Erweiterung des Gymnasiums Kaiserin-Theophanu-Schule in Köln-Kalk

Extension of the Secondary School Kaiserin-Theophanu-Schule in Cologne-Kalk

Preisgerichtsbeurteilung

Pfarrkirche St. Paulus in Balingen-Frommern

Lageplan M. 1:2.500

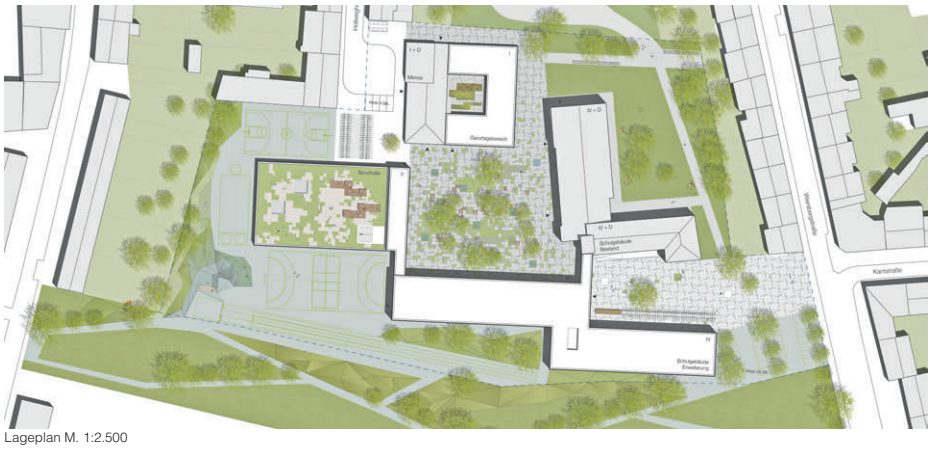
Die Leitidee der Arbeit ist der Abschluss des kleinteilig strukturierten Wohngebietes südlich der Kalker Hauptstraße gegenüber den südlich benachbarten Industrieflächen. Die Erweiterung der KTS dient dazu, hier eine neue Stadtkante zu definieren. Diese Leitidee wird konsequent verfolgt, ohne jedoch zu rigide das Schulgelände und den Stadtteil abzuschließen.

Durch die Konfiguration der Baukörper entsteht für das Schulensemble eine neue Mitte. Der Haupteingang von der Wiersbergstraße/Kantstraße wird durch die neu hinzugekommenen Gebäude betont, ein Wermutstropfen ist die funktional erforderliche Anbindung an den Altbau. Die neue Dreifach-Turnhalle bildet den südlichen Abschluss der Hollweghstraße. Zur optischen Reduzierung des Volumens ist sie in den Untergrund eingegraben, jedoch ein 2-geschossiger Gebäudeteil bleibt sichtbar und schafft es so, den notwendigen Raumabschluss zu bilden. Durch den Versatz des 110 m langen Baukörpers des neuen Schulgebäudes wird das große Volumen geschickt gebrochen und der Eingang betont. Die Fassadenstruktur besteht aus Bänderungen von Fenstern und vor massivem Mauerwerk vorgelagerten Glasflächen und ist von daher schwer zu lesen. Für ein Schulgebäude wirken auch die umliegenden Glasfronten etwas fremd.

Die Erschließung, in guter räumlicher Nähe zum Haupteingang des Bestandes, ist großzügig und bietet eine gute Orientierung. In der gegebenen städtebaulichen Situation ist die konsequente Ausrichtung der Klassenräume nach Norden zu begrüßen. Die sehr großzügigen vorgelagerten Flurzonen ermöglichen eine sehr gute Integration von Lernzonen und sind angenehm hell gestaltet. Die Erschließung der Sporthalle über das Schulgebäude und über den Schulhof sowie mit einem Eingang für externe Besucher wird sehr positiv bewer-

tet. Die Vorgabe den Ganztagsbereich mal an die Mensa anzuschließen ist funktional optimal, bringt aber denkmalpflegerische Nachteile. Das Ensemble bildet einen angenehm großen, gut geschnittenen zentralen Pausenhof. Zusätzlich entsteht ein großzügig proportionierter und räumlich gut gefasster Eingangshof, der die Schulbesucher morgens freundlich empfängt. Die große Sportaußenfläche und die Laufbahn sind gut positioniert. Die beiden kleineren Spielfelder sind trotz Abgrabung geeignet, einen Konflikt mit der westlich benachbarten Wohnbebauung zu verursachen. Die gewünschte Nord-Süd-Verbindung zwischen Stadtgarten und neuem Grünzug liegt richtigerweise außerhalb des engeren Schulgeländes am östlichen Grundstücksrand. Brandschutztechnische Schwierigkeiten, die sich aufgrund des großzügigen Grundrisses ergeben, sind nur aufwändig lösbar. Der Nachweis der Umsetzbarkeit des Passivhausstandards wird vom Entwurfsansatz nur bedingt erfüllt. Im Wesentlichen sind zu nennen:

– Wärmebrücken können anhand der Unterlagen nicht beurteilt werden.
– Die für den Passivhausstandard erforderlichen Technikflächen sind anhand der Planunterlagen widersprüchlich dargestellt.
– Eine Photovoltaikanlage wird erwähnt, ist aber in den Plänen nicht dargestellt.

Die Arbeit hat einen spezifisch hohen Bruttorauminhalt und entsprechend hohe Bruttogeschossflächen. Das ist ihren komfortablen Grundrissen geschuldet. Die Arbeit ist daher unter wirtschaftlichen Gesichtspunkten zu optimieren.

Insgesamt handelt es sich bei dieser Arbeit um einen Beitrag, der ausgehend von einer schwierigen städtebaulichen Situation den Ort prägt und harmonisiert. Den Anforderungen der Schule trägt er im vollen Umfang Rechnung.

Lageplan M. 1:2.500

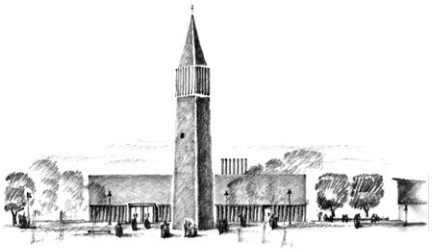
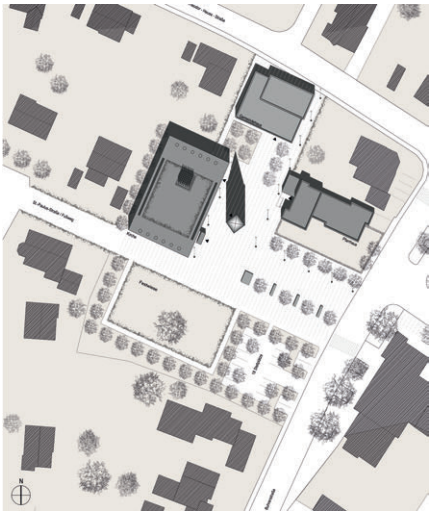
Preisgerichtsbeurteilung
Das städtebauliche Konzept ist sehr überzeugend. Indem die drei Baukörper Kirche, Gemeindesaal und Pfarrhaus zu einem großen Ensemble zusammengebunden werden, entsteht ein zentraler öffentlicher Raum mit einer einladenden Atmosphäre und einer speziellen Identität. Von der Jahnstraße führt eine sorgfältig inszenierte Achse zum Kircheneingang. Der Turm wird auf diesem Weg zum selbstverständlichen Begleiter. Auf einem transparenten Sockel aus Holzstützen mit Zwischenverglasungen wird ein geschlossener Kubus aufgesetzt, der nur von einem Oberlicht über dem Altar durchbrochen ist. Dies zeigt sich als willkommene Referenz zum Turm. Der Umgang wird im Eingangsbereich von oben beleuchtet. Der Innenraum wird so sehr intim. Er ist im Norden von einer Wand begrenzt, die dem Raum Orientierung gibt. (Der Vorschlag für eine Empore wird kritisch hinterfragt.)
Das Projekt zeigt eine gute Funktionalität. Pfarrbüro, Sakristei und Nebenräume liegen richtig.

Die kompakte Bauweise verspricht eine gute Wirtschaftlichkeit.
Es handelt sich um ein sehr überzeugendes Projekt, das von Großzügigkeit, Ruhe und Poesie bestimmt ist.
Die Tragkonstruktion wird gebildet durch eine massive Dachkonstruktion, sowie Stahlbetonwänden, die umlaufend auf Eichenholzstützen aufgelagert werden. Die Konstruktion stellt in ihren Einzelheiten eine wirtschaftliche Lösung dar.

OG M. 1:750

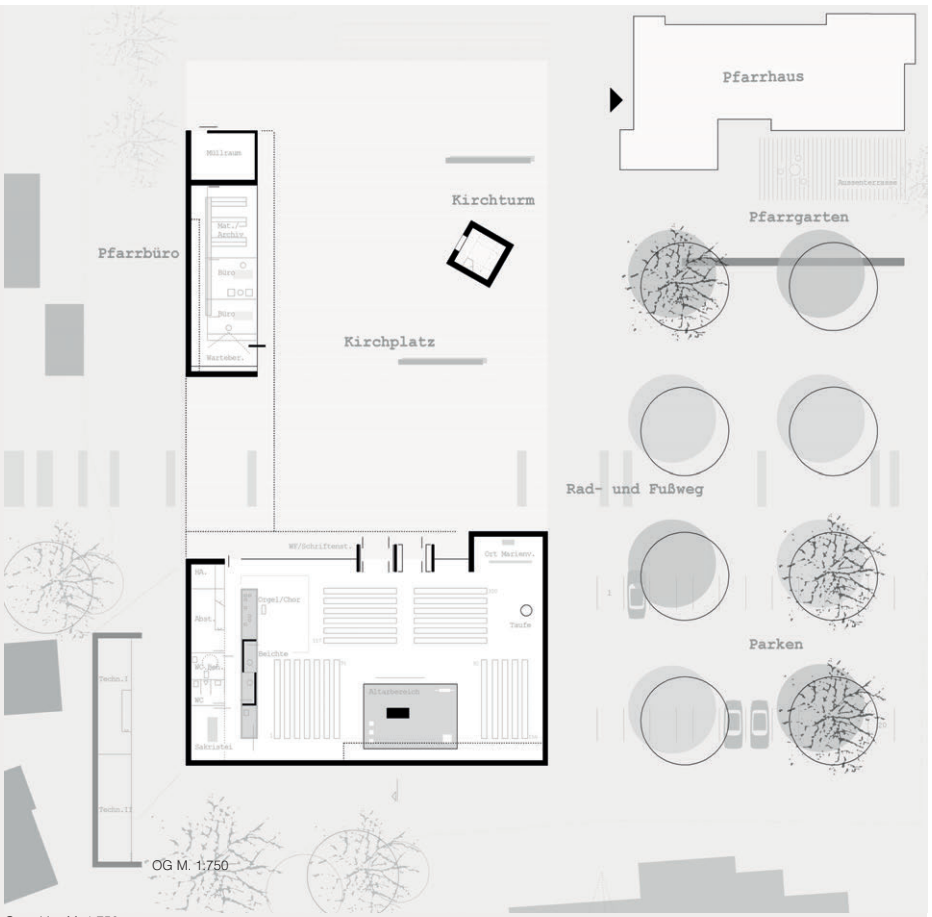
Die Verfasser zonieren das Grundstück auf überzeugende Weise: Parallel zur Buhrenstraße entsteht eine baumbestandene, durchgrünte Zone, welche den Pfarrgarten und das Parken integriert. An diesen Bereich schließt sich der Kirchplatz mit Kirche, Pfarrbüro und Gemeindehaus an.

Die im südlichen Bereich platzierte Kirche bildet zusammen mit dem angedockten Pfarrhaus eine angenehme Außenraum-Situation mit angemessenen Höhenentwicklungen. Der Kirchplatz lässt gute Aufenthaltsqualitäten erwarten. Der Kirchturm erhält eine zentrale Bedeutung, Kirche und Turm sind vom Buhrenzentrum aus gut sichtbar und mit dem öffentlichen Raum vernetzt. Der überdachte Bereich zwischen Kirche und Pfarrbüro wirkt als sinnvolle Schwelle im öffentlichen Fuß- und Radweg.

Leider wird über die Gestaltung der restlichen Freiflächen – insbesondere im Westen des Pfarrbüros keine Aussage getroffen.

Der Kircheninnenraum ist ruhig und introvertiert konzipiert. Oberlichtbänder und Öffnungen erscheinen richtig platziert. Detailliertere Planaussagen wären wünschenswert. Verschattung und Verdunkelung der Glasflächen sind problemlos möglich.

Die Bestuhlung entspricht weitgehend den Vorstellungen der Kirchengemeinde. Positiv könnte die eingestellte Wandscheibe mit Orgel und Beichtstühlen wirken. Die zentralen liturgischen Orte sind im Altarraum vorgesehen. Ihre konkrete Verortung muss noch überarbeitet werden. Taufort, Orgel und Chor erscheinen nicht optimal.

Die Gestaltung der Außenfassaden mit Natursteinverkleidung unterstützt das Entwurfskonzept.

Im Hinblick auf die Wirtschaftlichkeit liegt der Entwurf im günstigen Bereich, die Konstruktion ist unproblematisch, sowohl in der Herstellung als auch im Unterhalt.

Das vorgestellte Energiekonzept ist schlüssig und lässt einen sparsamen Betrieb erwarten.
